مقایسه تمرین سری دوم

درس مبانی سیستم نهفته و بیدرنگ

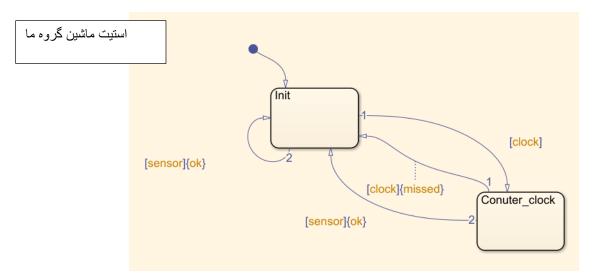
اگر به فایل تمرین نگاه بیندازیم می ببینیم که چیزی دیگر ازما خواسته است یعنی زمان که دو رویداد clock بدون هیج رویداد sensor بین آن ها نرسند باید رویداد missed را تولید کند اما گروه مقابل این بخش در نظر نگرفته است

مثل سناریو رو در نظر میگیریم که دو بار رویداد clock اتفاق افتاده است حال رویداد missed را تولید کرده وبه خروجی می فرست اما اگر بار سوم رویداد clock اتفاق بیافتد نباید رویداد missed را تولید کن اما اگر استیت ماشین گروه مقابل ببینیم متاسفانه missed را تولید می کند

باید اینجوری می بود

یعنی اگر اولین رویداد clock رخ دهد استیت عوض می شود بعد اینکه بار دوم اگر رویداد clock رخ دهد رویداد missed را تولید میکند به حالت قبلی برمیگردد. اما اگر رویداد sensor رخ دهد دوباره به استیت اولی بر می گردد اینجوری هردوبار رویداد clock رخ دهد رویداد

missed را تولید می کند

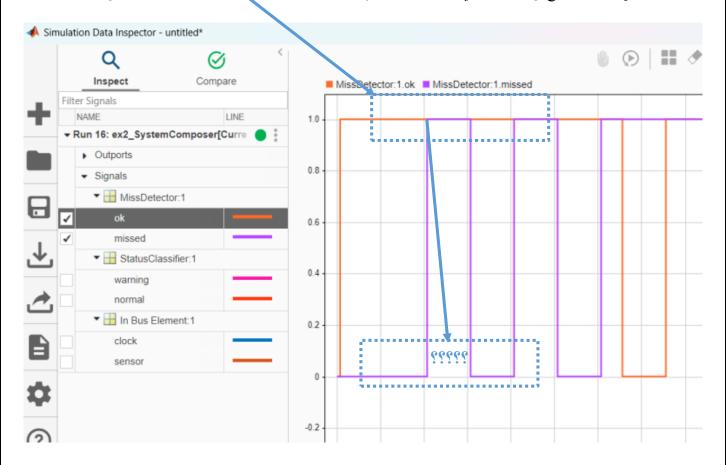
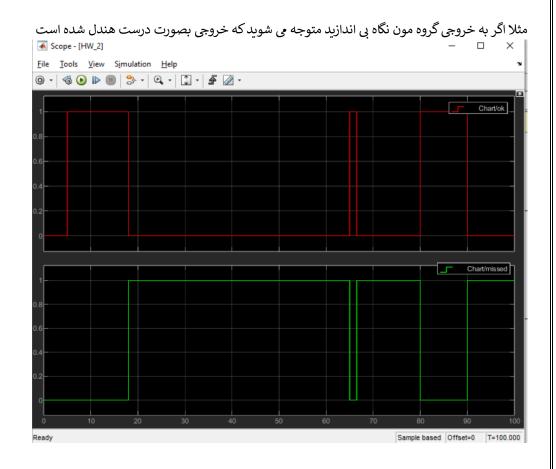
در قسمت خروجی این استیت اگر دقت شود می تواند فهمید که استیت ماشین بصورت درست پیاده سازی نشده است بصورت مثل اگر در تصویر زیر ببینیم خواهم دید که رویداد ok همیشه فعال است با وجود که رویداد missed رخ داده است

باید زمانیکه رویداد missed رخ می دهد باید رویداد ok غیر فعال شود اما متاسفانه این قسمت رعایت نشده است و خروجی مشکل دارد.
